# **BEBAUUNGSPLAN und örtliche Bauvorschriften „GRABEN/ VORDERER TIEFER GRABEN“**

## **Abwägungsvorschlag**

08125094\_0855\_xxx\_00

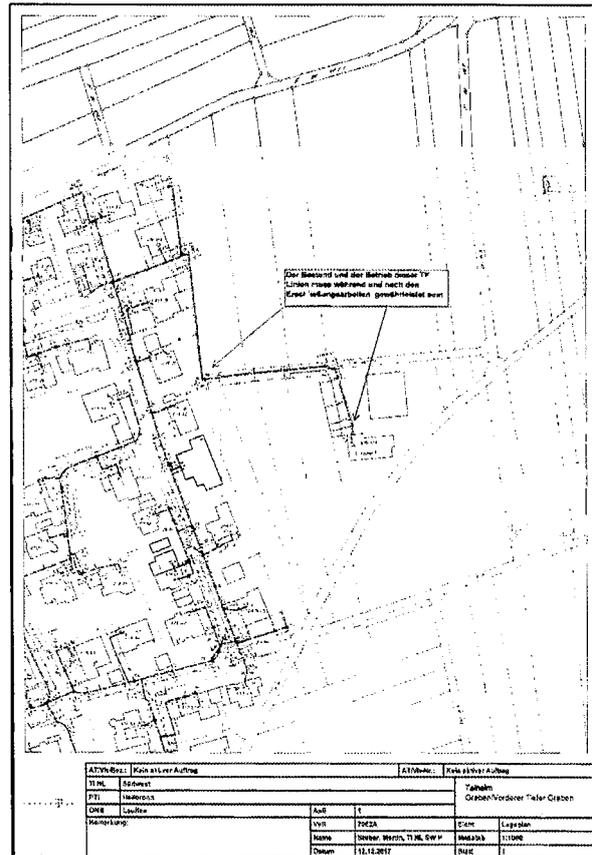
**5b. Stellungnahme Deutsche Telekom Technik GmbH, Schreiben vom 03.09.2018:** Die Telekom Deutschland GmbH (nachfolgend Telekom genannt)- als Netzeigentümerin und Nutzungsberechtigte i. S. v. § 68 Abs. 1 TKG- hat die Deutsche Telekom Technik GmbH beauftragt und bevollmächtigt, alle Rechte und Pflichten der Wegesicherung wahrzunehmen sowie alle Planverfahren Dritter entgegenzunehmen und dementsprechend die erforderlichen Stellungnahmen abzugeben. Zu der o. g. Planung hatten wir bereits mit dem Schreiben vom 12.12.2017 Stellung genommen. Diese damalige Stellungnahme gilt unverändert weiter.

**Stellungnahme Deutsche Telekom Technik GmbH vom 12.12.2017:** In dem Planbereich befinden sich Telekommunikationslinien der Telekom, die aus dem beigefügten Plan ersichtlich sind. Der Bestand und der Betrieb der vorhandenen TK-Linien müssen weiterhin, auch während und nach der Erschließungsmaßnahme gewährleistet bleiben. Eine Versorgung des Neubaugebietes mit Telekommunikationsinfrastruktur in unterirdischer Bauweise ist aus wirtschaftlichen Gründen nur bei Ausnutzung aller Vorteile einer koordinierten Erschließung sowie einer ausreichenden Planungssicherheit möglich. In allen Straßen bzw. Gehwegen sind daher geeignete und ausreichende Trassen für die Unterbringung der Telekommunikationslinien der Telekom vorzusehen.

**Abwägung vom 23.07.2018:** Die Hinweise betreffen die Erschließungsplanung und können dort beachtet werden.

**Abwägung:** Die Abwägungen vom 23.07.2018 werden bestätigt, die Lage der Leitungen wird zur Kenntnis genommen und im Rahmen der Erschließungsplanung beachtet.
